東日本大震災および津波による
福島第一原子力発電所の事故に関する
IAEA 国際専門家調査団

IAEA 調査団報告書

IAEA 加盟国に対する報告書

発行日：2011年6月16日

福島第一原子力発電所の原子炉建屋のベースマット・スラブでの観測

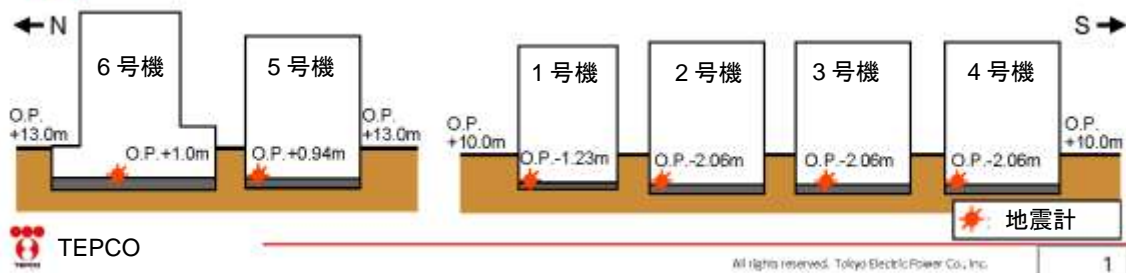
調査期間中、観測スペクトルと設計スペクトルの比較は、レビュー・チームに入手可能ではなかったため、行われなかった。基礎ベースマット・レベルでのピーク加速度については、超過を示さなかった 6 号機を除き、記録された最大応答加速度は S2 地震の原設計値を 1.13～2.2 倍超えた。

福島第二原子力発電所の原子炉建屋のベースマット・スラブでの観測

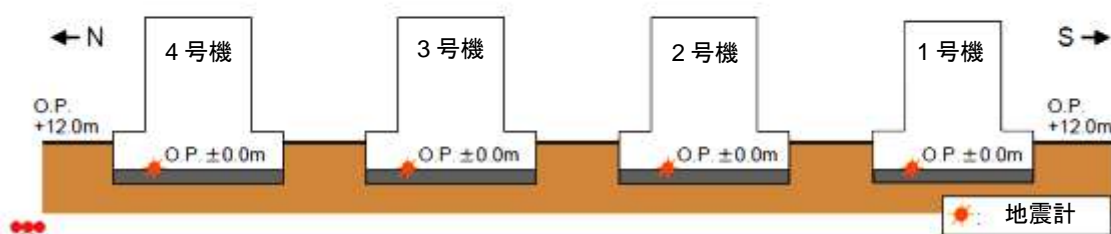
* すべての観測最大加速度値は Ss の応答以内であった。
